MEMO

Aan: Provincie Gelderland
Teammanager vergunningverlening, [REDACTED]
Van: Waterschap Rivierenland (WSRL)
[REDACTED] (ecoloog), [REDACTED] (projectleider)
Datum: 11-02-2026
Onderwerp: Melding wijziging aangaande verleende vergunning OW/FF-activiteit
(zaaknummer 2024-010361 d.d. 13-02-2025)

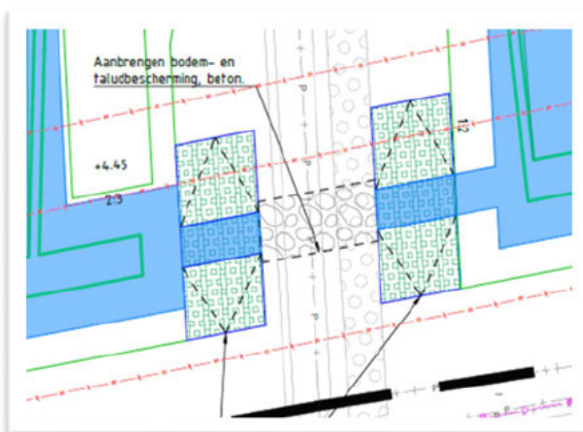
De houtwal is in het ontwerp en vergunningverlening expliciet opgenomen om te behouden. De zuidelijke uitloper van de houtwal is een strook van circa 16,5 m wat verwilderd opschot is. Deze dient wel verwijderd te worden om de realisatie van de voordes mogelijk te maken.

Daarnaast mag dit opschot (betreft meerdere malen weggezaagde opschot, maar nooit zijn de stammetjes en stobbes verwijderd) daar vanuit andere en meer prioritaire veiligheidsbelangen van aanwezige Elektriciteitsmast-tracé (Tennet) sowieso niet aanwezig zijn.

Een andere locatie voor de voordes is niet mogelijk in het werkgebied en zou tot een grotere verstoring en definitieve impact leiden van het foerageer/overwinterings-locatie van de poelkikker en de overige delen van de houtwal. Alle andere potentiële locaties liggen ook dicht bij het voortplantingswater van de poelkikker. Voortplanting vindt plaats aan noordzijde plangebied.

- De betreffende de te verwijderen begroeiing betreft een strook van circa 16,5 m zijnde verwilderd opschot, niet zijnde houtwal.
- Door niet geheel duidelijk geformuleerde aanvraag en verdere optimalisatie DO na vergunningverlening is afbakening van voorde en de te verwijderen begroeiing niet in detail/ongelukkig op uitvoeringstekening geprojecteerd.
- De te verwijderen strook heeft geen substantiële impact op de instandhouding van huidig foerageer/overwinteringsgebied poelkikker.
En is onderdeel van/ best mogelijke locatie voor realisatie van een vergroot potentieel leefgebied nadat geheel project gereed is.
- Als extra maatregel wordt middels "handpicking" door een deskundig ecooloog vooraf en tijdens het verwijderen van de begroeiing eventueel aanwezige poelkikker afgevangen en direct verplaatst naar onaangetast gebied/houtwal.
